SOMMAIRE

1. OBJECTIFS DE LA MODIFICATION SIMPLIFIEE N°1

La commune d'Auris possède un Plan Local d'Urbanisme (PLU) approuvé par délibération du 28/11/2019.

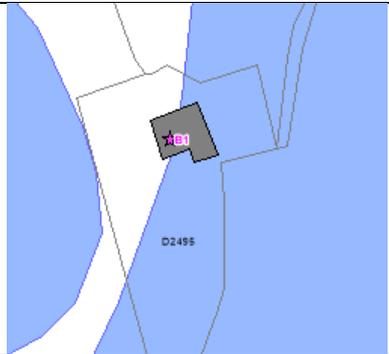
Ainsi on retrouve les modifications suivantes (identiques pour B5, B6, B14, B18, B26, B28, B30):

N° au PLU Lieu-dit	Lavoirs	N° parcelle : 1408
B5 et B 6 Les Cours		
Prescriptions	<p>Ces lavoirs devront être préservés dans leurs caractéristiques architecturales. Devront être notamment préservés les fontaines et bacs de récupération d'eau/lavoirs.</p> <p>Les fontaines de ces lavoirs devront être préservées tout en permettant leur évolution et mise en valeur notamment en termes de changement d'aspects des façades, d'aspects de toitures, etc.</p>

Pour ce qui concerne les fontaines et lavoirs, la préservation stricte est recentrée sur les fontaines elles-mêmes, laissant la possibilité, non évidente dans la formulation initiale, de rénover les structures de protection et couvertures. Les bacs peuvent aussi désormais être rénovés. L'objectif est de permettre à la commune de véritablement mettre ce patrimoine en valeur par des actions de rénovation mais également des actions de protection par ouvrages (couverture) afin d'éviter son usure par les intempéries. Cela permet également d'améliorer l'expérience contemplative de ces vestiges.

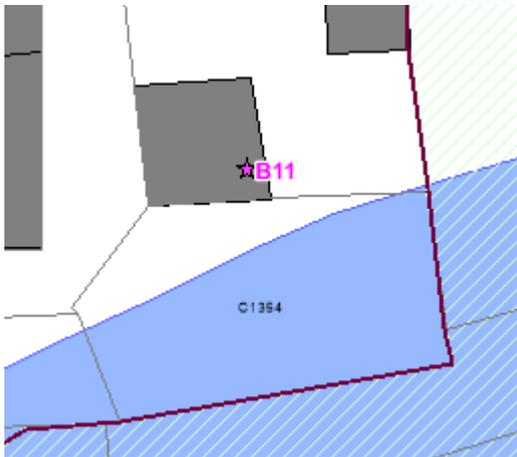
La fontaine B22 est quant à elle modifiée comme suit :

N° au PLU Lieu-dit	Fontaine	N° parcelle : B0757
B22 Le Mailloz		
Prescriptions	<p>L'ouvrage La fontaine devra être préservée – maintenu dans ses caractéristiques actuelles. Elle pourra faire l'objet d'un ouvrage de protection (toiture, murs latéraux...) dans le respect du règlement de la zone.</p>

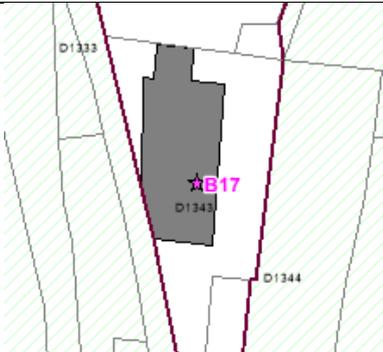
N° au PLU Lieu-dit	Bâti patrimonial	N° parcelle : D2495
B1 Station		
Prescriptions	Cette bergerie fait l'objet d'un changement de destination. Celui-ci devra respecter le volume existant ainsi que les prescriptions patrimoniales, réglementaires applicables à la zone.

Justifications : La nouvelle destination de ce bâti (restaurant d'altitude) ne serait pas possible si les règles architecturales imposées restaient les mêmes. Les fortes contraintes ont donc été partiellement levées pour se lier aux règles de la zone, soit la zone Ns. Celles-ci ont été revues également (voir le paragraphe dédié). Par conséquent le bâtiment reste remarquable mais peut faire l'objet d'une rénovation permettant sa nouvelle destination. En tout état de cause le permis de construire sera soumis pour avis à la commission départementale de protection des espaces naturels, agricoles et forestiers.

Illustrations de poses de panneaux solaires

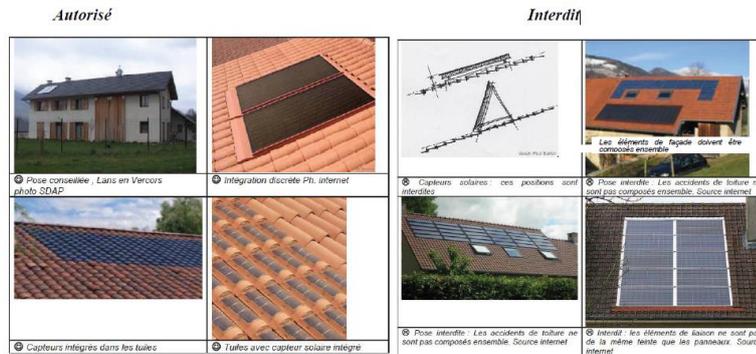
~~Les panneaux solaires devront être intégrés dans le plan de la toiture.~~

Les panneaux solaires thermiques et / ou photovoltaïques sont autorisés dans la mesure où ils sont dans le même plan que le pan de la toiture (excepté pour les toitures terrasses). Les panneaux seront implantés en toiture de manière cohérente entre eux (alignés) et en cohérence avec la régularité de la façade. Leur teinte s'harmonisera autant que possible avec la couleur des matériaux de toiture. Ils pourront être implantés au sol s'ils ne sont pas visibles depuis l'espace public. Les panneaux solaires sont autorisés en façade, s'ils font l'objet d'un projet architectural et sont intégrés harmonieusement à la construction.

Les panneaux solaires thermiques et / ou photovoltaïques sont autorisés dans la mesure où ils sont dans le même plan que le pan de la toiture (excepté pour les toitures terrasses). Les panneaux seront implantés en toiture de manière cohérente entre eux (alignés) et en cohérence avec la régularité de la façade. Leur teinte s'harmonisera autant que possible avec la couleur des matériaux de toiture. Ils pourront être implantés au sol s'ils ne sont pas visibles depuis l'espace public. Les panneaux solaires sont autorisés en façade, s'ils font l'objet d'un projet architectural et sont intégrés harmonieusement à la construction.

Justifications : la commune souhaite ouvrir la possibilité d'installer des panneaux solaires au sol notamment. Ces nouvelles règles viennent ainsi plus globalement imposer une intégration paysagère des panneaux installés en toiture et en façade, autoriser les panneaux au sol à condition de ne pas être visibles de l'espace public, ce qui vient diminuer l'impact paysager et les dangers liés aux éventuels éblouissements qu'ils peuvent provoquer dans certains cas.

Illustrations de poses de panneaux solaires

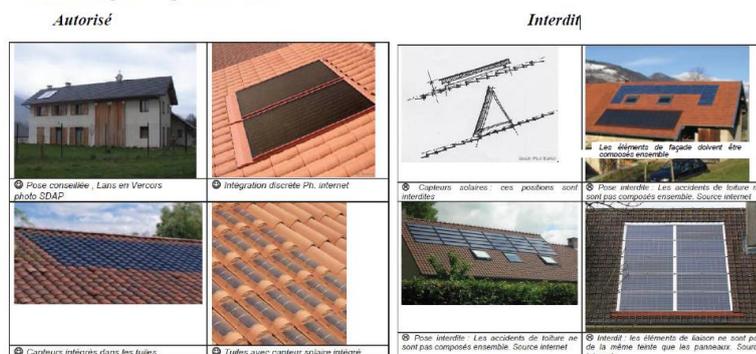
« Les panneaux solaires thermiques et / ou photovoltaïques sont autorisés dans la mesure où ils sont dans le même plan que le pan de la toiture (excepté pour les toitures terrasses). Les panneaux seront implantés en toiture de manière cohérente entre eux (alignés) et en cohérence avec la régularité de la façade. Leur teinte s'harmonisera autant que possible avec la couleur des matériaux de toiture. Les panneaux solaires sont autorisés en façade, s'ils font l'objet d'un projet architectural et sont intégrés harmonieusement à la construction.

Les panneaux solaires thermiques et / ou photovoltaïques sont autorisés dans la mesure où ils sont dans le même plan que le pan de la toiture (excepté pour les toitures terrasses). Les panneaux seront implantés en toiture de manière cohérente entre eux (alignés) et en cohérence avec la régularité de la façade. Leur teinte s'harmonisera autant que possible avec la couleur des matériaux de toiture. Ils pourront être implantés au sol s'ils ne sont pas visibles depuis l'espace public. Les panneaux solaires sont autorisés en façade, s'ils font l'objet d'un projet architectural et sont intégrés harmonieusement à la construction.

Illustrations de poses de panneaux solaires

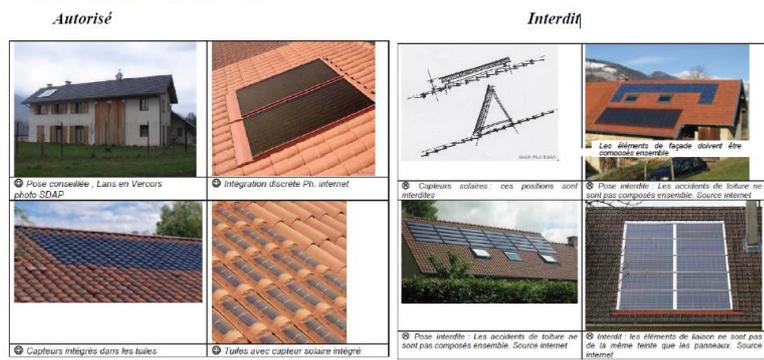
Les modifications apportées sont similaires à celles en zone Ub, excepté pour les panneaux solaires.

« Les panneaux solaires thermiques et / ou photovoltaïques sont autorisés dans la mesure où ils sont dans le même plan que le pan de la toiture (excepté pour les toitures terrasses). Les panneaux seront implantés en toiture de manière cohérente entre eux (alignés) et en cohérence avec la régularité de la façade. Leur teinte s'harmonisera autant que possible avec la couleur des matériaux de toiture.

Les panneaux solaires thermiques et / ou photovoltaïques sont autorisés dans la mesure où ils sont dans le même plan que le pan de la toiture (excepté pour les toitures terrasses). Les panneaux seront implantés en toiture de manière cohérente entre eux (alignés) et en cohérence avec la régularité de la façade. Leur teinte s'harmonisera autant que possible avec la couleur des matériaux de toiture. Ils pourront être implantés au sol s'ils ne sont pas visibles depuis l'espace public. Les panneaux solaires sont autorisés en façade, s'ils font l'objet d'un projet architectural et sont intégrés harmonieusement à la construction.
